DIRECTION DE L'ÉVALUATION ENVIRONNEMENTALE DES PROJETS HYDRIQUES ET INDUSTRIELS

**Rapport d'analyse environnementale pour la réalisation de
certains travaux et activités de la phase 3 de la promenade
Samuel-De Champlain - Tronçon situé entre la côte de Sillery et la
côte Gilmour, sur le territoire de la ville de Québec par la
Commission de la capitale nationale du Québec**

Dossier 3211-02-273

Le 3 juillet 2018

FIGURE 4 : SECTEUR VISÉ PAR LES TRAVAUX D'ENROCHEMENT (SOURCE : DEMANDE D'AUTORISATION DES TRAVAUX PRÉLIMINAIRES DE JUIN 2018)

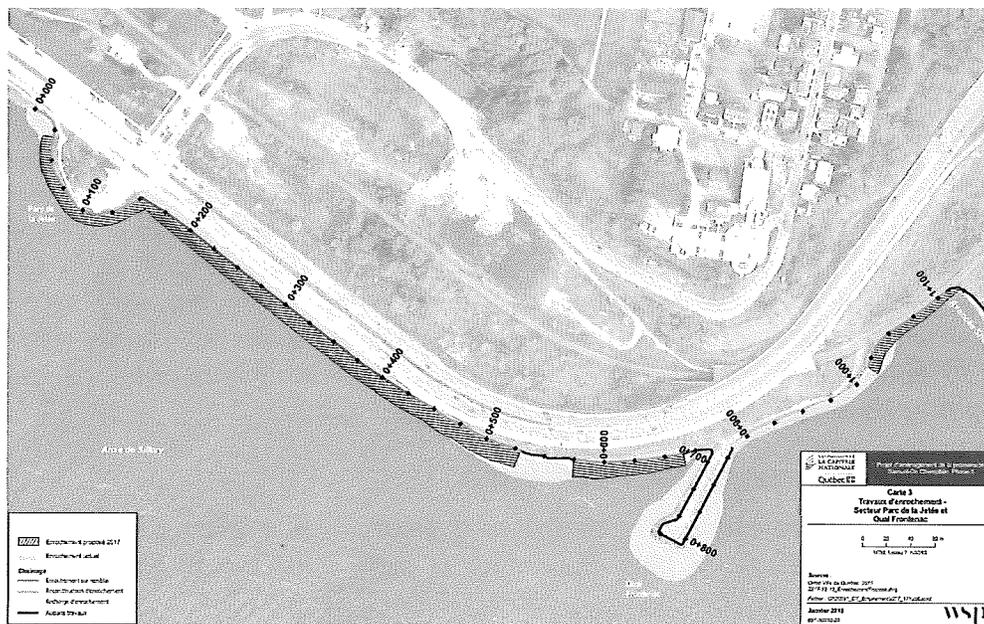
Tout le long de la rive du fleuve dans le secteur couvrant la phase 3 de la promenade Samuel-De Champlain, on trouve des revêtements en enrochement mis en place pour contenir les remblais aménagés au fil des années. Leur remise en état est jugée nécessaire dans le cadre des travaux préliminaires. En résumé, la figure 4 présente les trois types de travaux de remise en état des revêtements d'enrochement, soit en vert la reconstruction complète de l'enrochement sur environ 445 m (0+000 à 0+150; 0+425 à 0+525; 0+575 à 0+675 et 1+025 à 1+120), en jaune la recharge de l'enrochement sur environ 150 m (0+875 à 1+025) et en rouge l'enrochement sur un remblai déjà existant sur environ 275 m (0+150 à 0+425). À cela s'ajoutent 262 m linéaires d'enrochement ne demandant aucune intervention, étant jugé en bon état. Afin de ne pas endommager les habitats au pied des structures, les travaux de réfection/construction des enrochements seront réalisés, soit à partir du haut du talus, soit dans l'emprise du futur ouvrage dans les secteurs où des remblais sont prévus.

En phase de construction, lors de la remise en état des berges et des enrochements du secteur cité ci-haut, le terrassement général en haut du talus, le prélèvement temporaire de blocs de pierre de carapace et l'aménagement des rives exposeront des matériaux susceptibles d'être mobilisés, les rendant vulnérables à l'érosion. Les particules de sol sur la portion terrestre et sur les rives sont susceptibles d'être acheminées jusqu'à la zone intertidale à la suite d'épisodes de précipitations intenses ou en raison de l'action des courants et des vagues et de provoquer des épisodes sédimentaires. De plus, l'excavation de la clé des enrochements impliquera la mise à nu temporaire de sédiments susceptibles d'être remaniés par les marées et les vagues. Une fois le projet en phase d'exploitation, les revêtements en enrochement nouvellement aménagés assureront toutefois une protection efficace et renouvelée des berges contre l'érosion, ce qui constituera une amélioration par rapport aux travaux d'aménagement effectués au cours des années 1960.

En guise de mesures d'atténuation pour la phase de construction, la CCNQ mentionne que l'ensemble des travaux se feront à partir du haut de talus et que la machinerie ne circulera pas sur le littoral du fleuve. De plus, elle élaborera un devis de protection de l'environnement que l'entrepreneur devra respecter et qui intégrera notamment les mesures suivantes :

- la machinerie doit être en bon état de fonctionnement;
- la pierre filtre et la pierre de carapace doivent être exemptes de particules fines;
- les travaux d'excavation à réaliser dans la zone intertidale doivent être exécutés et terminés dans les plus brefs délais en tenant compte de la progression des marées. L'entrepreneur devra excaver la tranchée de la clé et installer la pierre de carapace au fur et à mesure que les travaux progresseront;
- les précautions nécessaires seront prises pour prévenir tout transport de particules fines au-delà de la zone immédiate des travaux effectués directement dans le milieu

Également, l'initiateur prévoit mettre en place un remblai composé de matériaux granulaires exempts de particules fines et assez grossiers du côté du fleuve, évitant ainsi qu'ils soient transportés par les vagues lors de la remontée du niveau d'eau. Lorsque les travaux seront réalisés en période de marées ou de conditions météorologiques défavorables, la rapidité d'exécution sera exigée et aucune zone ne sera dénudée longtemps, de sorte qu'il n'y aura aucune ouverture importante où les vagues pourraient directement éroder le talus. Puis, afin de réduire au minimum les épisodes sédimentaires sur l'estran et d'éviter toute forme d'érosion associée au ruissellement de surface et à un mauvais drainage, des matériaux grossiers seront utilisés pour réaliser le terrassement derrière les enrochements.

FIGURE 5 : CONTOUR DE L'HERBIER DANS LE SECTEUR DU QUAI FRONTENAC (SOURCE : COURRIEL DE LA CCNQ)

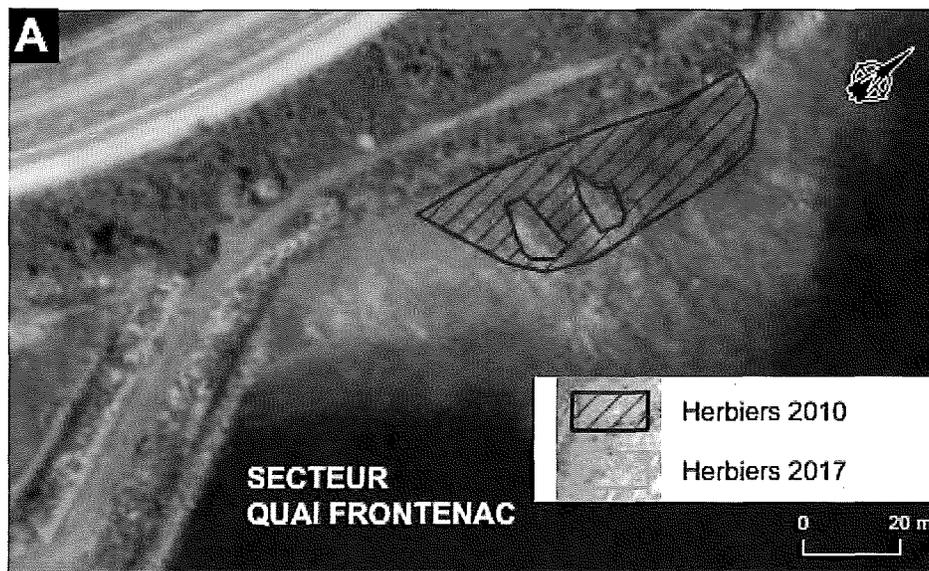
Deux inventaires botaniques ont aussi été réalisés durant la période d'extension maximale d'un herbier (août 2010 et septembre 2017). En 2010, seul un herbier faisant partie du schorre supérieur avait été observé. Celui-ci était principalement constitué d'espèces telles que l'éleocharide uniglume, le bident hyperboréal, la deschampsie cespiteuse, la limoselle à feuilles subulées, le scirpe d'Amérique et la berle douce. Selon l'inventaire de 2017, cet herbier du secteur nord-est de la zone de marais, entre le quai et l'avancée Shell, a été complètement érodé et a disparu (figure 5).

Dans son avis, le ministère des Forêts, de la Faune et des Parcs (MFFP) estime que la perte de 1 860 m² d'habitat du poisson, dans un secteur déjà très perturbé, doit être obligatoirement compensée. En ce sens, les empiètements identifiés au tableau 1 seront compensés dans le cadre du projet d'ensemble qui devra faire l'objet d'une seconde décision gouvernementale. Il est à noter que la CCNQ a déjà élaboré un projet de compensation exigeant une autorisation de la part de Pêches et Océans Canada. Ce dernier est actuellement analysé par le MFFP. Cette démarche, étant

approuvée conjointement par le MFFP et Pêches et Océans Canada, permettra de prévoir un projet de compensation mieux conçu tout en englobant la totalité des pertes encourues.
